OGGETTO: [ID: 7898] Procedimento di Valutazione di Impatto Ambientale, ai sensi dell'art. 23, del D.Lgs. 152/2006, integrata con la Valutazione d'Incidenza di cui all'art. 5, del D.P.R. 357/1997 e Verifica Piano di Utilizzo Terre, ex D.P.R. 120/2017, art. 9, relativa al progetto "Collegamento tra la S.S. 13 Pontebbana e la A23 - Tangenziale Sud di Udine (Il lotto)". Trasmissione Controdeduzioni ai sensi dell'art. 24 c. 5 del D.Lgs. 152/06 e s.m.i..

Tutto ciò considerato si presentano le seguenti controdeduzioni.

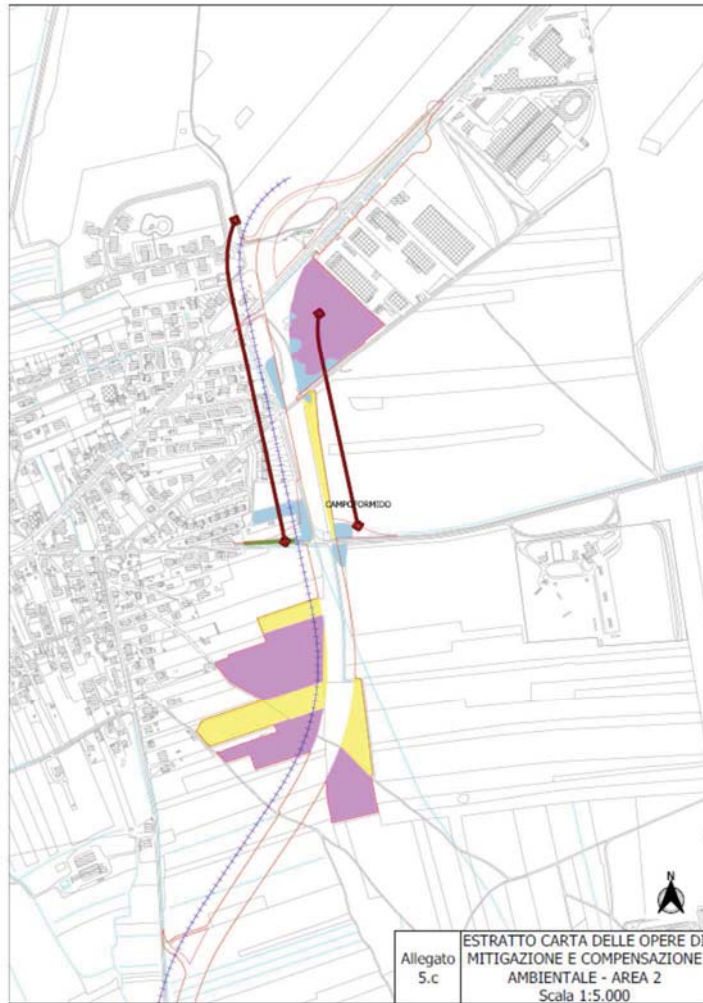
Punto 2 dopo il 3: Valutare con maggiore precisione la profondità dei singoli piezometri utilizzati ai fini del monitoraggio delle acque sotterranee in modo da garantirne l'operatività in tutti i regimi idrologici;

Misure attuali disponibili, in piezometri non distanti dall'ipotizzato punto AS005 (Comune di Pozzuolo del Friuli), ad es., riscontrano una soggiacenza a profondità superiore ai 40 metri da boccapozzo. La misura dei costruendi piezometri dovrà prevedere l'immersione in falda del tratto filtrante almeno di alcuni metri in condizione di massima magra, pena l'inutilità della campagna di monitoraggio.

E quanto riportato nella nota della Direzione centrale difesa dell'ambiente, energia, sviluppo sostenibile – Servizio risorse idriche prot. 26530 del 09/05/2022:

In condizioni di magra la falda potrebbe trovarsi ad una profondità superiore ai 25 m pertanto si ritiene che le stazioni più ad est raggiungessero circa i 40 m di profondità. Si chiedi che venga valutata con maggior precisione la profondità dei singoli piezometri in modo da garantirne l'operatività in tutti i regimi idrologici

Si propone di procedere in sede di aggiornamento del progetto definitivo, a valle della procedura di VIA, o in fase di progettazione esecutiva a verificare la profondità della falda in condizioni di magra e conseguentemente si aggiornerà la profondità dei piezometri posti più a est (AS004 - 05)

Figura 3: Estratto allegato 5c all'elaborato 1207S0400001_Pratica prati stabili

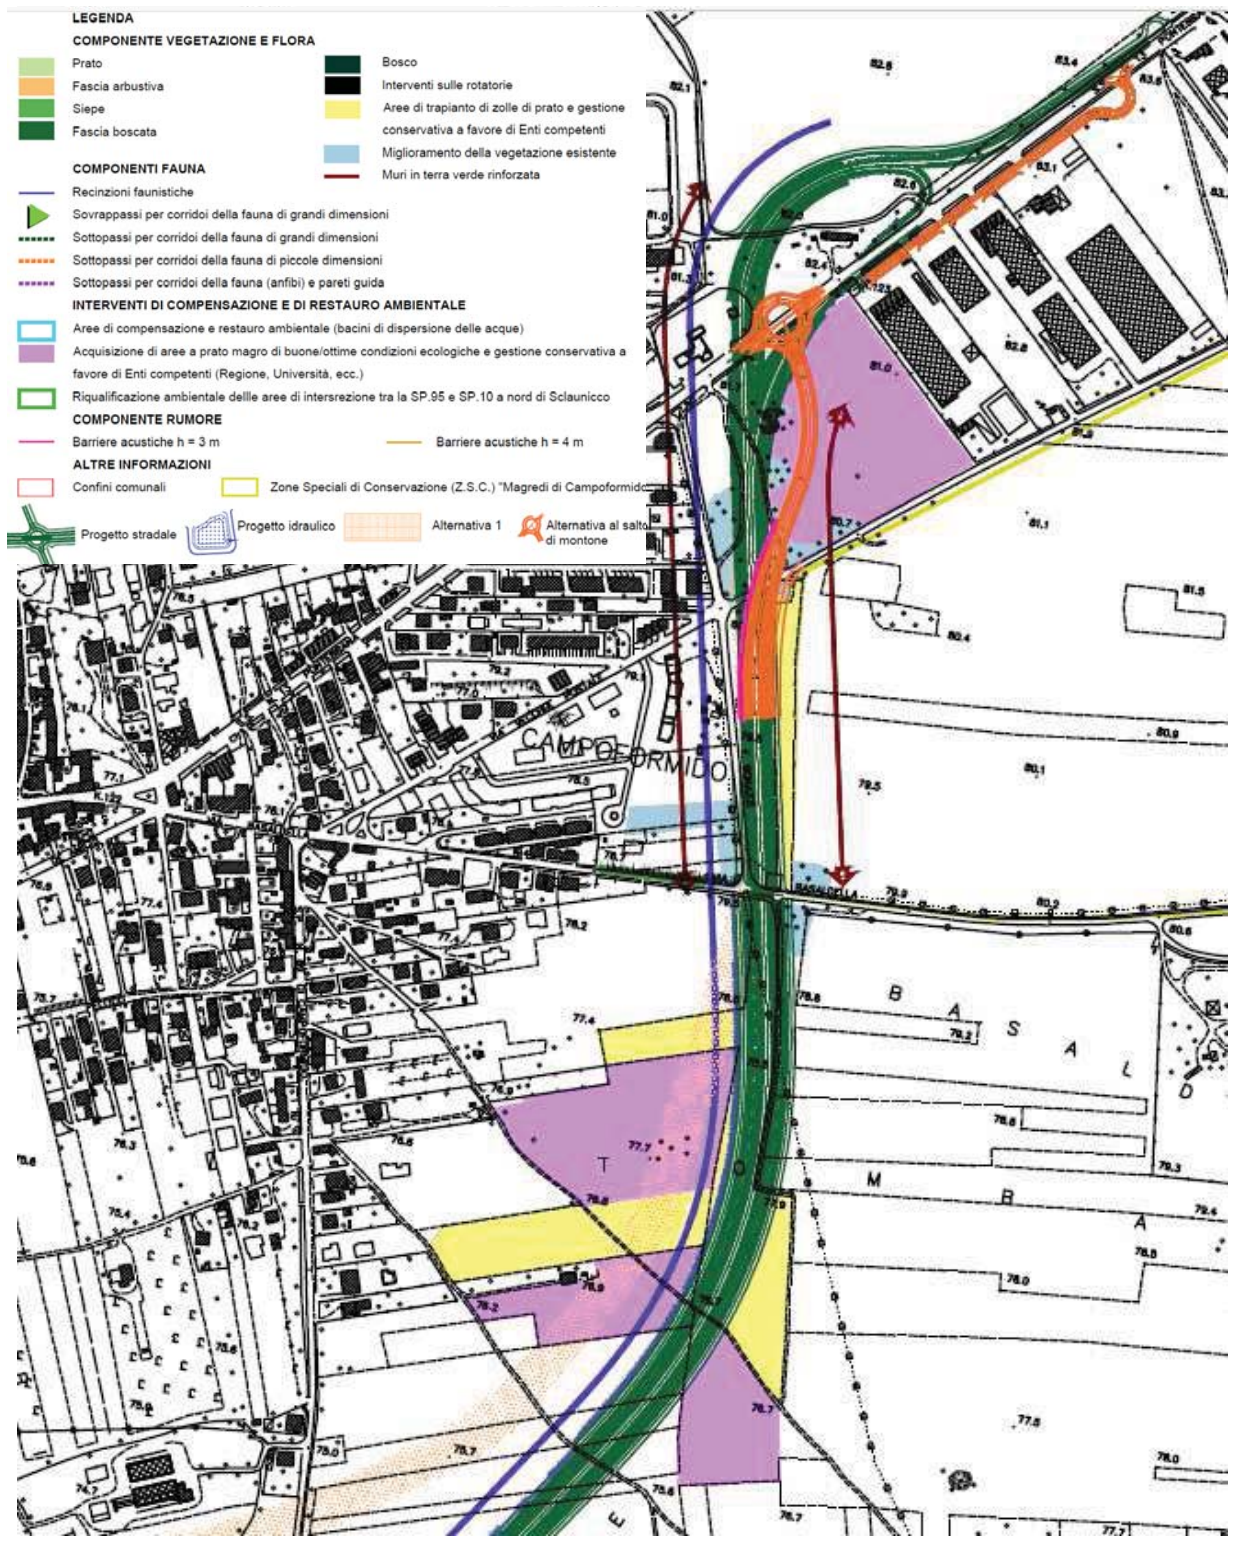
Punto 3 di pag. 2: Alla luce del fatto che il muro in terra verde rinforzata, previsto sul lato est della bretella di collegamento tra la nuova arteria e la SS 13 ad est di Campoformido, viene riportato nella Carta degli interventi di mitigazione e compensazione ambientale (P.02.00.0.0) all'interno del perimetro della ZSC Magredi di Campoformido e del biotopo Magredi di San Canciano chiarire se effettivamente vengono realizzate opere all'interno dei siti tutelati e nel caso approfondire i seguenti punti:

- a. verificare la compatibilità dell'intervento con le Norme di tutela del biotopo vigenti;
- b. rivedere l'analisi delle interferenze e delle incidenze derivanti dalla realizzazione delle opere di progetto all'interno della ZSC, in particolar modo da un punto di vista vegetazionale considerando il fatto che in corrispondenza di tale muro si riscontrano habitat Natura 2000 (62A0 e 6510) di cui dovranno essere quantificate le relative superfici interessate;
- c. indicare le possibili alternative localizzative e/o progettuali, che assolvano la stessa funzione del muro in terra verde, esterne alla ZSC/biotopo;

Quanto riportato in allegato 5 c all'elaborato relativo alla pratica dei prati stabili e nell'elaborato relativo alle opere di mitigazione non deve essere letto come la posizione specifica in cui saranno posizionati i muri in terra rinforzata ma indicano il tratto in cui essi sono presenti. La posizione degli stessi è definita all'interno delle aree che saranno oggetto di esproprio.

Figura 6 :Estratto allegato 75 PPR

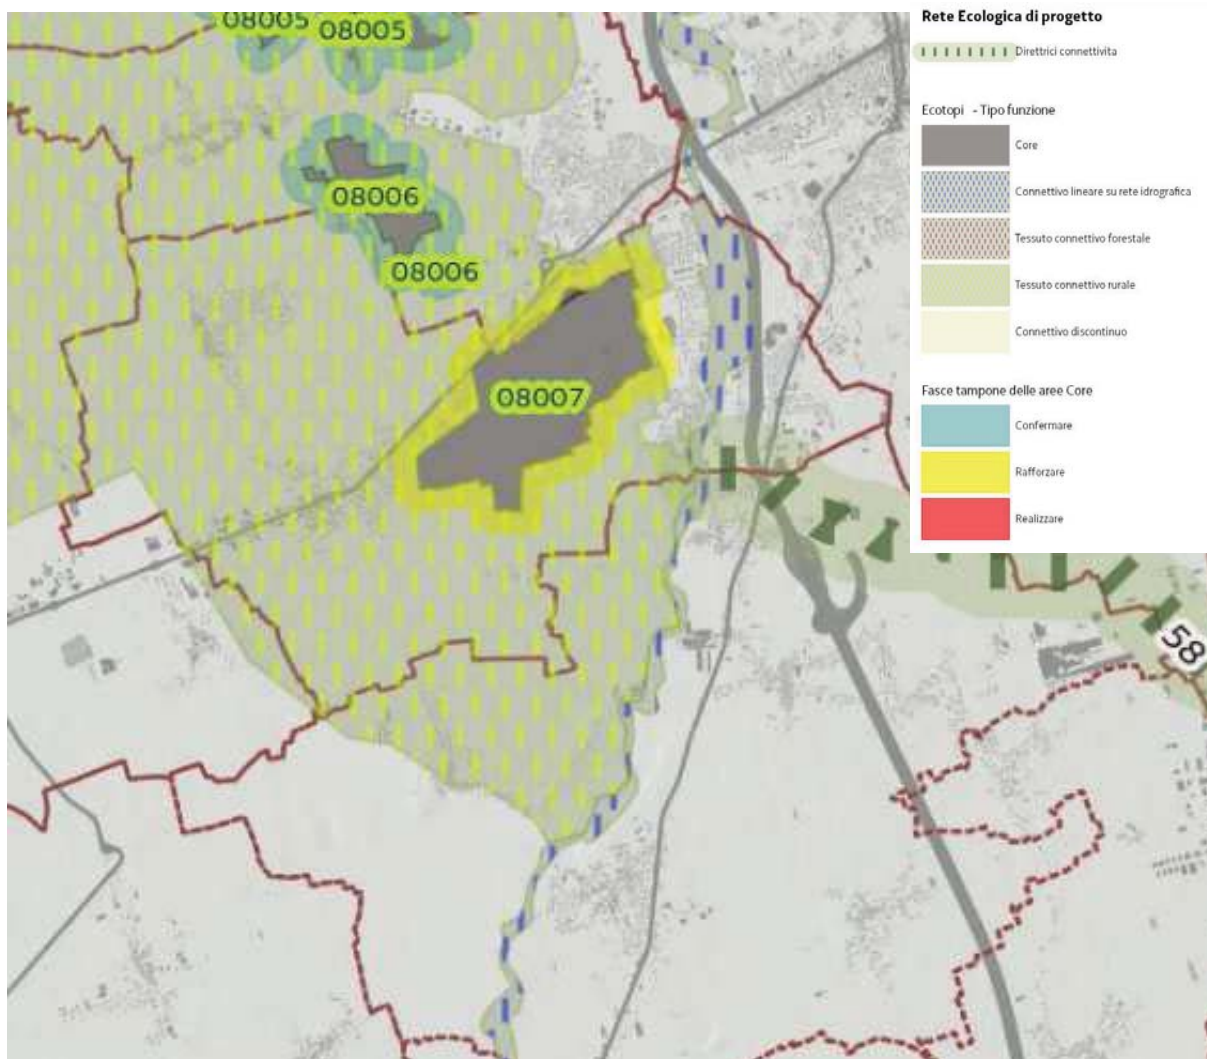
Punto 6 (rif. punto 4 pag. 2) A mitigazione della parziale riduzione della fascia tampone ad ovest della ZSC Magredi di Campoformido, integrare la documentazione con interventi di miglioramento ambientale lungo il restante perimetro della fascia esterna del sito stesso;

Il tema, considerato anche nel parere del servizio biodiversità della Regione FVG (punto 2b), richiama la fascia tampone dell'area core 08007 di cui all'allegato 75 del PPR:

Si evidenzia a tal proposito che l'Accordo di Programma approvato con Decreto n. 0180/Pres del 18 dicembre 2020 ha avuto la finalità di localizzare l'opera di preminente interesse regionale con l'effetto di inserire il tracciato nel Piano Regolatore Generale Comunale vigente di Pozzuolo del Friuli e di aggiornarlo nei Piani Regolatori Generali Comunali vigenti dei Comuni di Campoformido, Lestizza e Basiliano (rif. art. 2 dell'AdP). In sede di VAS dell'Accordo di Programma è stata valutata la coerenza con il Piano Paesaggistico Regionale approvato precedentemente all'accordo e pertanto si ritengono appropriate le misure previste nello SIA.
